OR.271.6.2019 – Wykonanie, dostawa i montaż mebli do Urzędu Miejskiego
w Chojnicach

**Odpowiedzi na pytania zgodnie z wykazem zamawianych mebli
wyszczególnionych w opisie przedmiotu zamówienia**

6f. Zabudowa istniejącej wnęki. Podane wymiary są orientacyjne. Wykonawca winien dokonać ostatecznych pomiarów samodzielnie.

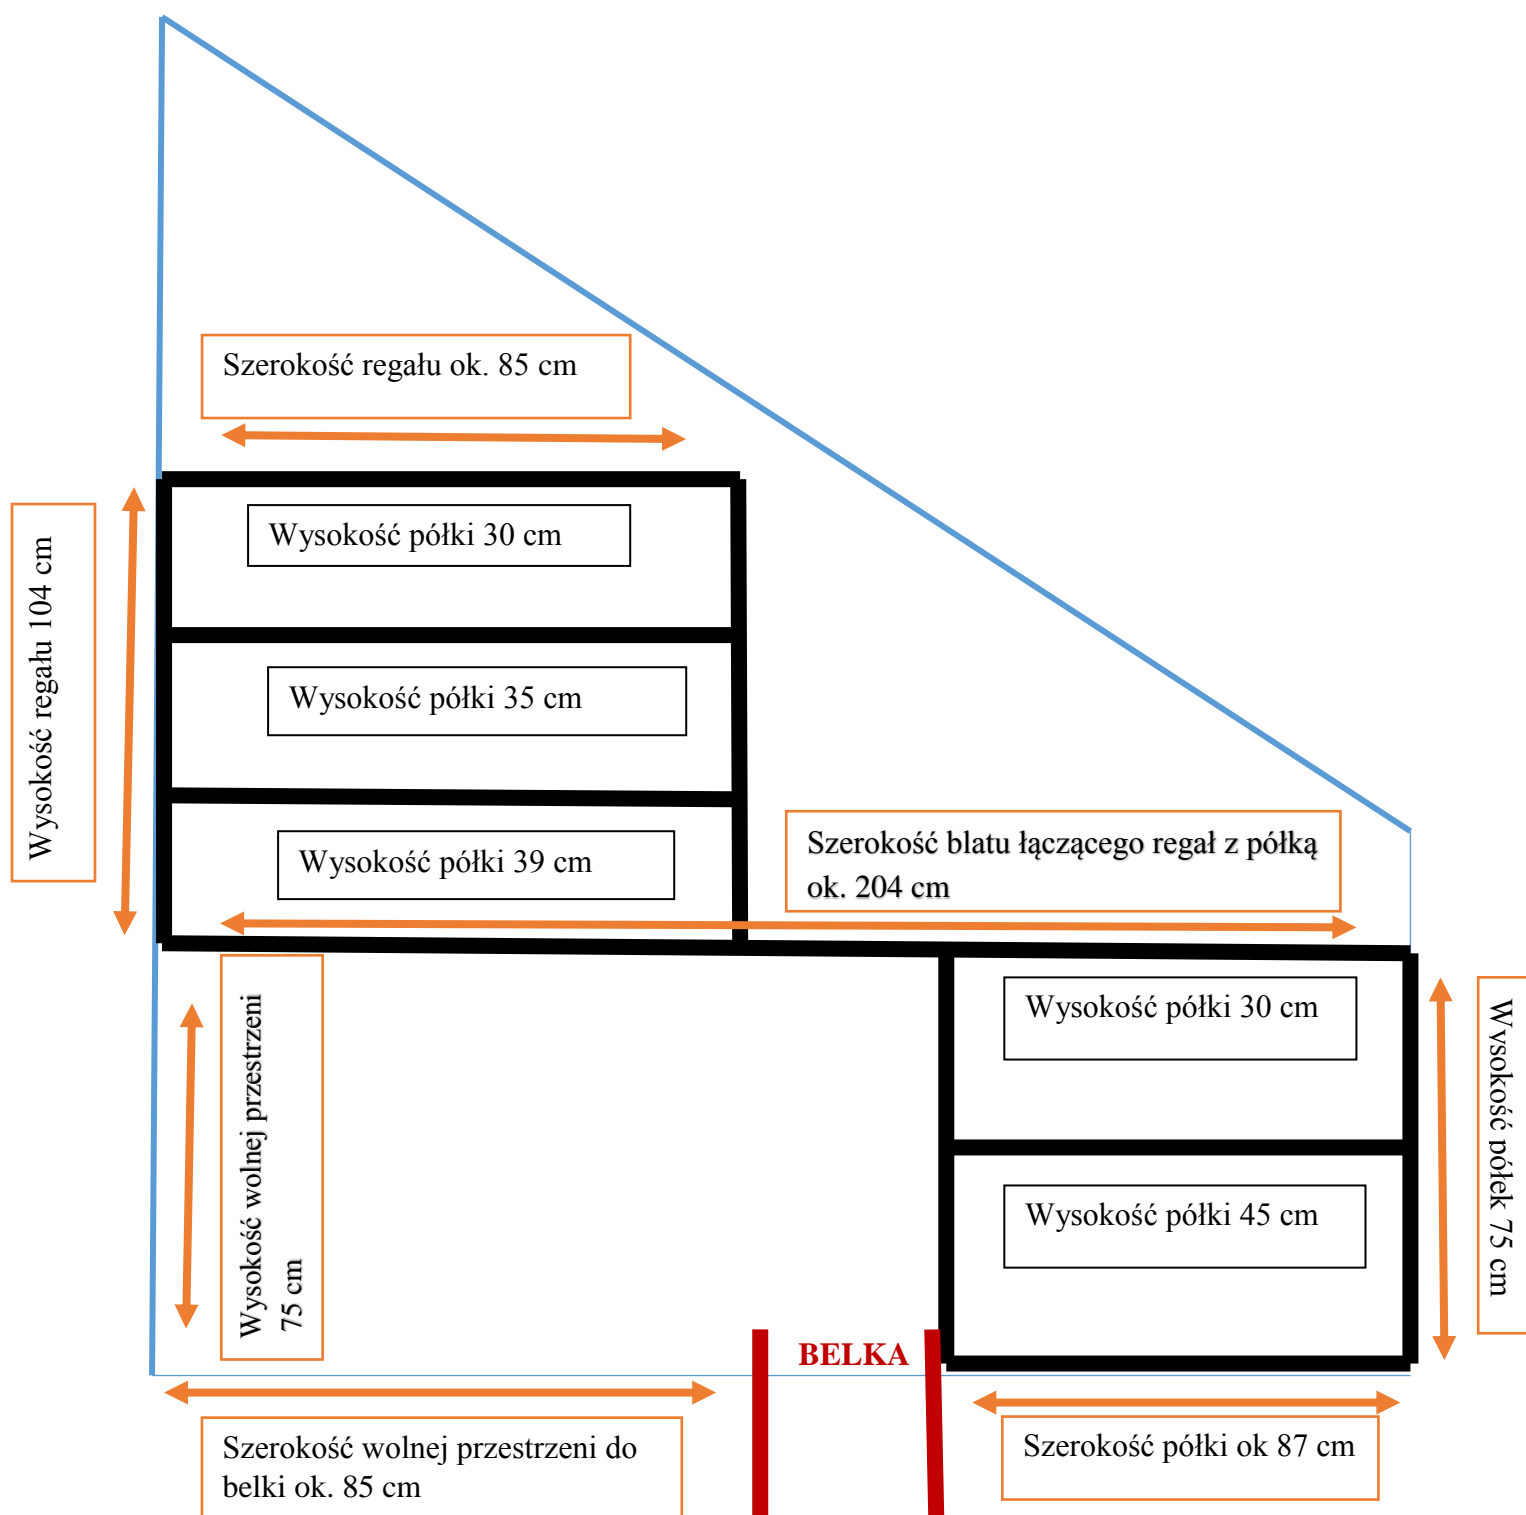
6f. zabudowa ściany 2 półki + regał + blat: Jakie wymiary ma mieć regał i blat? Ile półek ma posiadać regał? – **rysunek poglądowy w załączniku**

4. Pytanie dotyczące pkt 6 – meble do pokoju na IV piętrze pozycja f – „czy mogę prosić wymiary ściany na której ma być zabudowa lub o wymiary poszczególnych elementów, które mają się na tej ścianie znaleźć (półki, regał, blat)?” - rysunek poglądowy w załączniku.

Głębokość wszystkich półek – 28 cm
